REGIONE AUTONOMA
FRIULI VENEZIA GIULIA

oggetto: D.Lgs. 152/2006 come modificato dal D.Lgs. 4/2008 – L.R. 43/1990 e s.m.i.. Progetto per la realizzazione dell'Elettrodotto a 380 kV in doppia terna "S.E. Udine Ovest – S.E. Redipuglia" – presentato dalla Società Terna Spa - Parere della Regione Autonoma Friuli Venezia Giulia.

Oggetto: D. Lgs. 152/2006, così come modificato dal D. Lgs. 4/2008 e L.R. 43/1990. VIA/363 - Procedura di VIA statale sul Progetto relativo alla costruzione ed esercizio dell'elettrodotto a 380 kV "S.E. Udine Ovest - S.E. Redipuglia" ed opere connesse nei Comuni di Basiliano, Pasian di Prato, Campoformido, Lestizza, Pozzuolo del Friuli, Mortegliano, Pavia di Udine, Santa Maria La Longa, Trivignano Udinese, Palmanova, San Vito al Torre, Tapogliano in provincia di Udine e Villesse e San Pier d'Isonzo in provincia di Gorizia.

Planimetria dell'area in cui verrà realizzata la stazione elettrica "Udine Sud" con indicazione dei due recettori A e B presso i quali dovranno essere effettuate le misure dei livelli sonori *ante-operam* e *post-operam*.

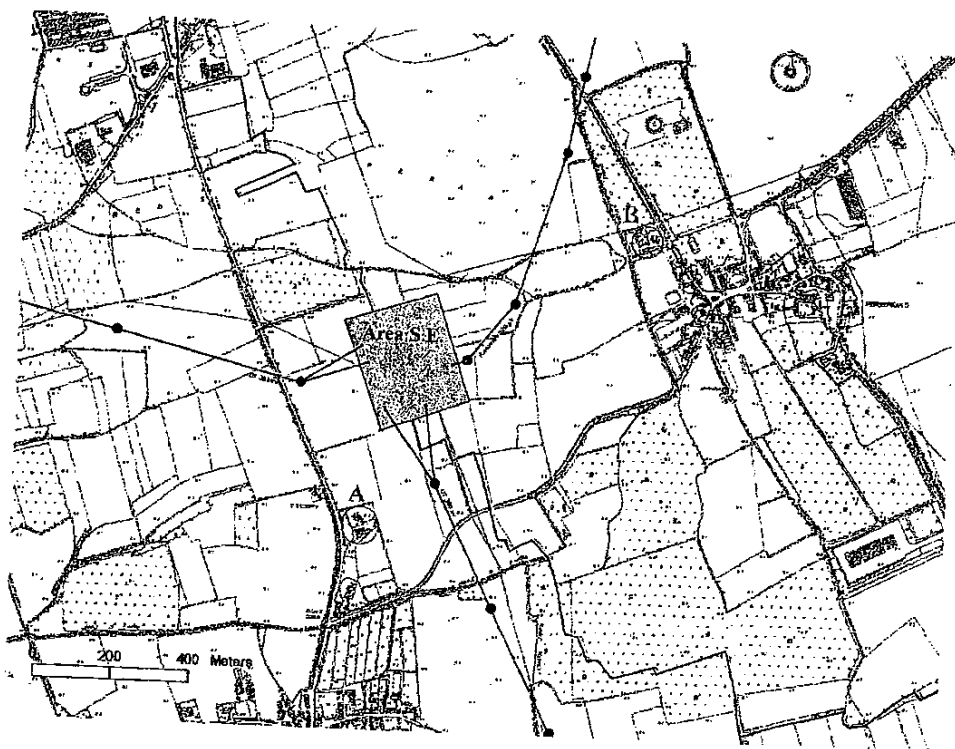
- a) effettui una caratterizzazione dell'area attorno alla nuova stazione elettrica tramite misure dei livelli sonori *ante-operam* presso i recettori più vicini, indicati come recettori A e B nella planimetria di cui all'allegato 4,

- il proponente dovrà effettuare una caratterizzare acustica dell'area attorno alla nuova stazione elettrica tramite misure dei livelli sonori ante-operam presso i recettori più vicini, indicati come recettori A e B nella planimetria di cui all'allegato 4, seguendo le indicazioni riportate nella parte generale dei criteri tecnici della Delibera della Giunta Regionale 17712/2009, n. 2870 e pubblicati sul BUR del 07/01/2010;
- ad impianto in esercizio, il proponente dovrà produrre una valutazione d'impatto acustico post-operam, utilizzando le stesse postazioni sopra indicate, al fine della verificare il rispetto dei limiti di rumore previsti dalla normativa in acustica;
